資料名 : 61条 緊急時対策所章/項番号: 2.3 遮蔽設計について

資料名 : 61条 緊急時対策所

資料名: 重大事故等対処設備について(補足説明資料) 章/項番号: 62条 通信連絡を行うために必要な設備

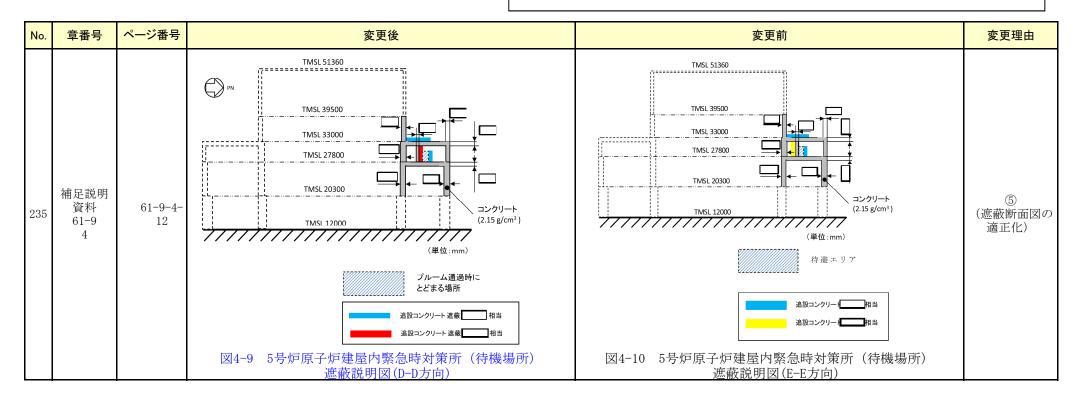
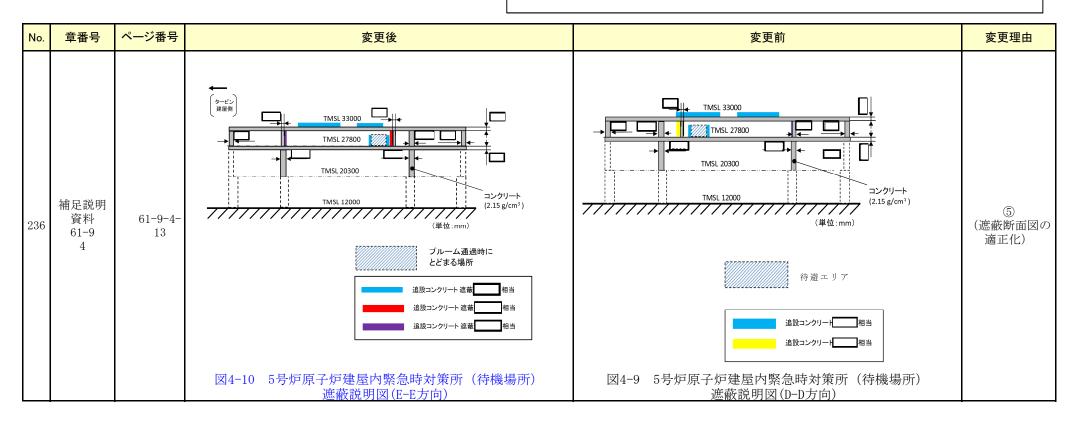
No.	章番号	ページ番号	変更後	変更前	変更理由
233	補足説明 資料 61-9 4	61-9-4-	(a) 待機場所遮蔽 待機場所と遮蔽性能を期待する壁面等について,図4-4~10に示す。5号炉原子炉建屋内緊急時対策所は,待機場所を設置する5 号炉原子炉建屋内緊急時対策所(待機場所)の天井にあたる原子炉建屋屋上及び側面の壁を形成するコンクリート躯体を遮蔽体として見なして設計することとする。また一部の壁及び天井については遮蔽性能を補うよう,追加の遮蔽を壁,天井,又はプルーム通過時にとどまる場所に設置する設計とする。これら	b. 5号炉原子炉建屋内緊急時対策所(待機場所) (a) 待機場所遮蔽 待機場所と遮蔽性能を期待する壁面等について,図4-4~10に示す。5号炉原子炉建屋内緊急時対策所は,待機場所を設置する5 号炉原子炉建屋内緊急時対策所(待機場所)の天井にあたる原子炉建屋屋上及び側面の壁を形成するコンクリート躯体を遮蔽体として見なして設計することとする。また一部の壁については遮蔽性能を補うよう,追加の遮蔽を設置する設計とする。これら遮蔽体は基準地震動による地震力に対して遮蔽性能を維持することを確認する。	⑤ (遮蔽詳細位置 説明の記載充 実)
234	補足説明 資1-9 4	61-9-4- 7	図4-4 5号炉原子炉建屋内緊急時対策所(待機場所)遮蔽説明図	図4-4 5号炉原子炉建屋内緊急時対策所(待機場所)遮蔽説明図	② (設計進捗によ るボンベ設置エ リア追記)
